Ihr Auftrag vom: 19.02.2024
BVS-Nr.: BY-0490-24

1. PRÜFBERICHT - Prüf-Nr.: BP-06751/24

| 1.1 | Bauvorhaben | Nachrechnung Wehranlage Hals |

Abbildung: Schnitt durch Wehrfeld (gültig für Wehrfelder 1-3)

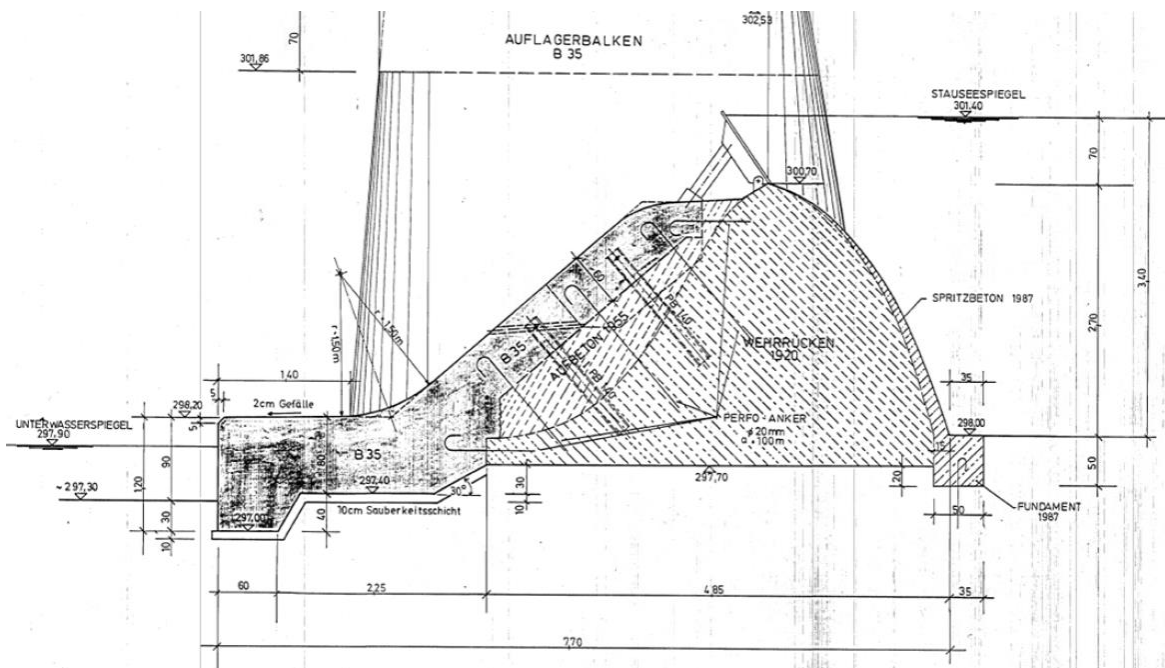
- 5.2 Die vorliegende statische Berechnung umfasst die globalen Standsicherheitsnachweise für den Wehrrücken im Bereich der Wehrfelder 1-3 im Zuge eines Hochwasserereignisses HQ₁₀₀₀, bei welchem eine Wasserspiegeldifferenz zwischen Oberwasser- und Unterwasserspiegel von 0,4 m anzusetzen ist. Die Nachweise für ein Hochwasserereignis HQ₁₀₀, bei dem lediglich eine Wasserspiegeldifferenz von 0,32 m auftritt, erübrigen sich somit. Für diese beiden Belastungssituationen wird die Lagesicherheit des Wehres in der mit diesem Prüfauftrag behandelten statischen Berechnung nachgewiesen.

Die Wasserspiegeldifferenz im Betriebszustand beträgt 3,5 m und führt somit augenscheinlich zu wesentlich höheren Auslastungen im Hinblick auf die Standsicherheit der Wehranlage. Dieser Lastfall wurde aber gemäß der E-Mail des Tragwerksplaners vom 03.04.2024 bereits in den statischen Berechnungen von Fentzloff (1984) und Breinbauer (1988) nachgewiesen. Aufgrund der Tatsache, dass sich die Randbedingungen für den Betriebszustand zwischenzeitlich nicht geändert haben, soll auf den Nachweis der Anlage für diesen Betriebslastfall verzichtet werden. Zudem weist der Prüfsachverständige darauf hin, dass weitere Lastfälle (z.B. leichte Überströmung in Kombination mit erhöhter Fließgeschwindigkeit während eines leichten Hochwassers mit gleichzeitig hohem Abfluss im Unterwasserbereich) ggf. zu höheren Belastungen des Bauwerks im Vergleich zum Betriebswasserstand führen. Im Zuge der vorliegenden statischen Berechnung wurde jedoch keiner dieser augenscheinlich maßgebenden Lastfälle untersucht. Der Prüfsachverständige geht daher und auf Basis der Angaben in der E-Mail des Tragwerksplaners davon aus, dass sämtliche bemessungsmaßgebende Lastfälle in der ursprünglichen statischen Berechnung bereits nachgewiesen wurden. Anderenfalls sind ergänzende Unterlagen zur Prüfung vorzulegen.
